Mission régionale d'autorité environnementale
ÎLE-DE-FRANCE

Avis délégué
sur le projet de renouvellement et d'extension de la carrière
de sables siliceux et de grès exploitée par la société Sibelco
sur le territoire des communes de La Chapelle-la-Reine et
Amponville (77)

N° APPIF-2022-024
en date du 04/04/2022

Figure 2 : périmètres de la carrière (source : p.14 de l'étude d'impact)

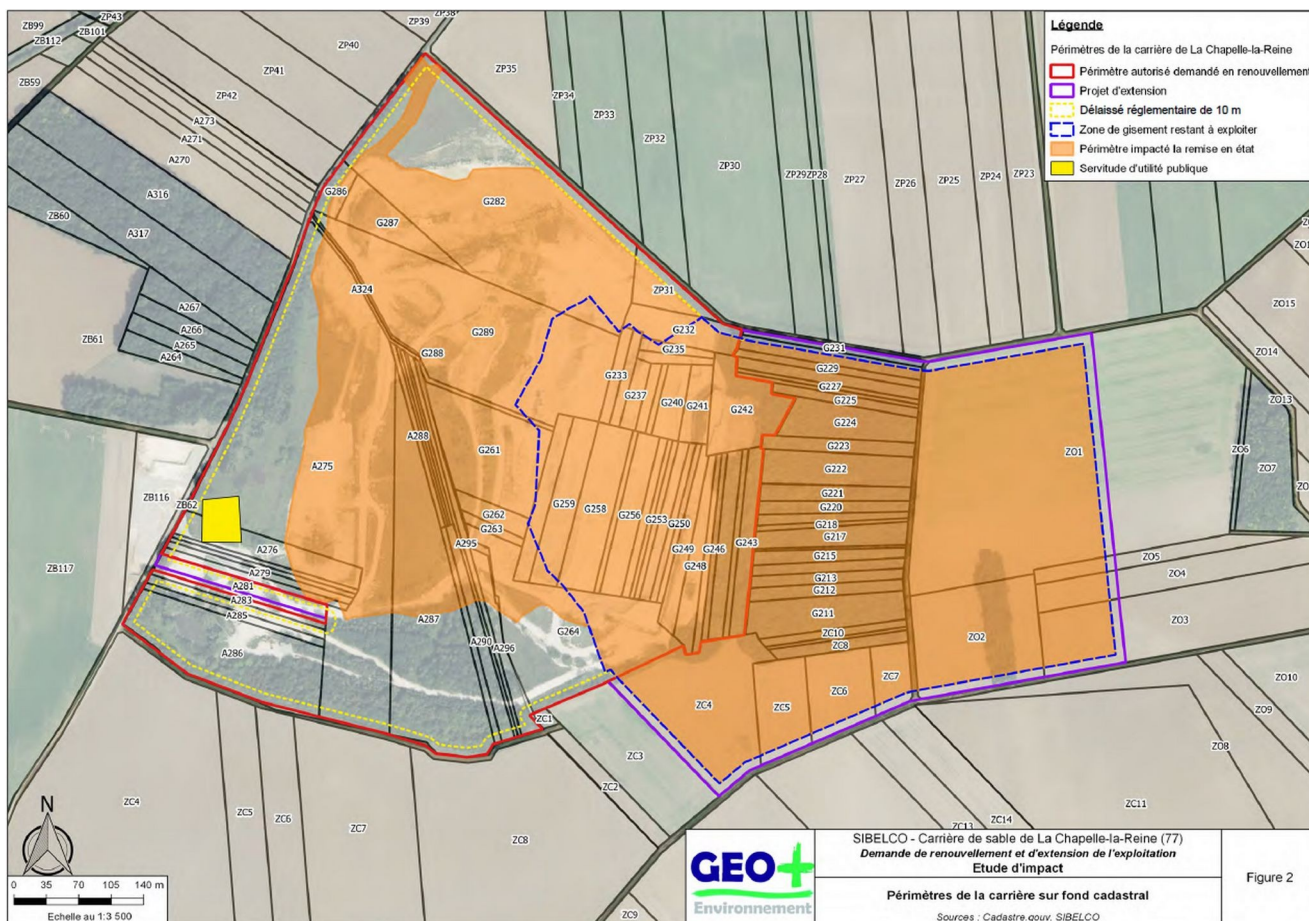
Par ailleurs, le projet nécessitera des opérations de défrichement progressives en fonction des opérations d'exploitation, sur un terrain boisé représentant une surface totale de 5,80 hectares (« Tome 2 – Mémoire technique »). Ces opérations de défrichement sont succinctement présentées et seront programmées en trois phases. L'autorisation de défrichement est sollicitée pour une durée de quinze ans (p.17) (Figure 2).

La MRAe relève que le document « Tome 2 – Mémoire technique » indique qu'« *Il existe également sur le périmètre d'extension un boisement d'une superficie de 0,34 hectares. Or la surface à partir de laquelle l'autorisation de défrichement est nécessaire en Seine-et-Marne est fixée à un hectare selon l'arrêté préfectoral du 11 juin 2003. Ainsi, ce boisement ne nécessite pas d'autorisation de défrichement.* ». Pour la MRAe il est nécessaire de préciser si cette parcelle de boisement (0,34 hectare) fera l'objet d'opérations de défrichement analogues à celles décrites pour les autres parcelles et doit être alors regardée comme incluse dans l'opération de défrichement de 5,80 ha prévue.

(1) La MRAe recommande de préciser si la parcelle de boisement (0,34 hectare) fera l'objet d'opérations de défrichement analogues à celles décrites à la page 17.

Illustration 3: extrait du PLU : carte de la trame verte et bleue communale (fig 32 du PLU). L'encadré bleu représente le site du projet.

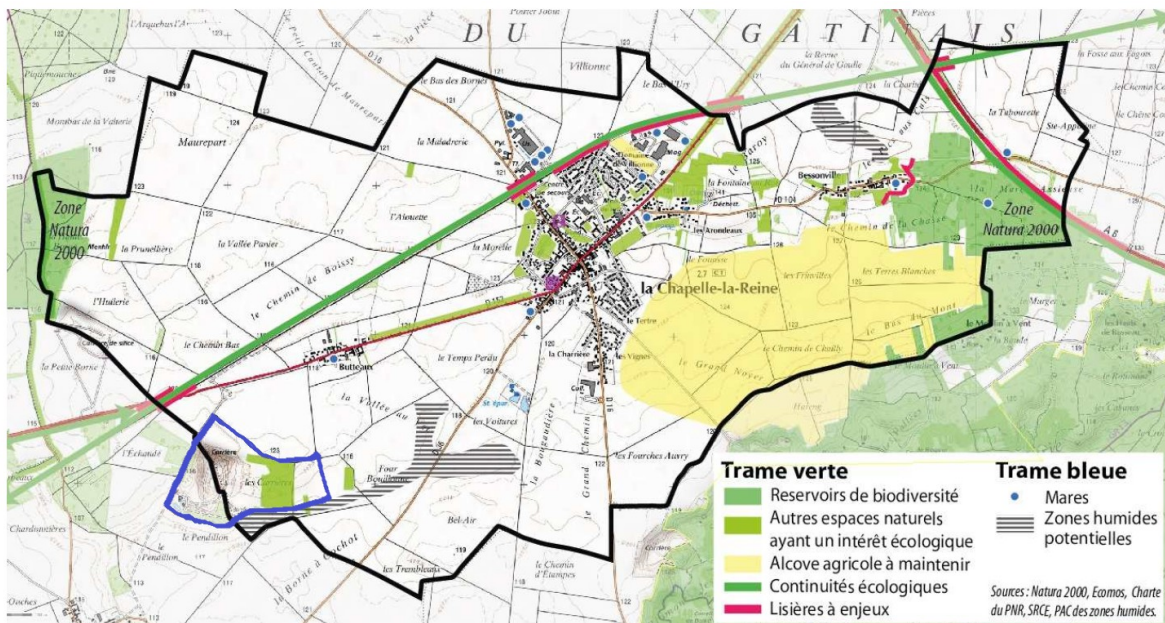
La MRAe note que la commune dans son PLU avait considéré le site prévu pour l'extension comme relevant de la trame verte et bleue communale au titre des espaces naturels ayant un intérêt écologique.
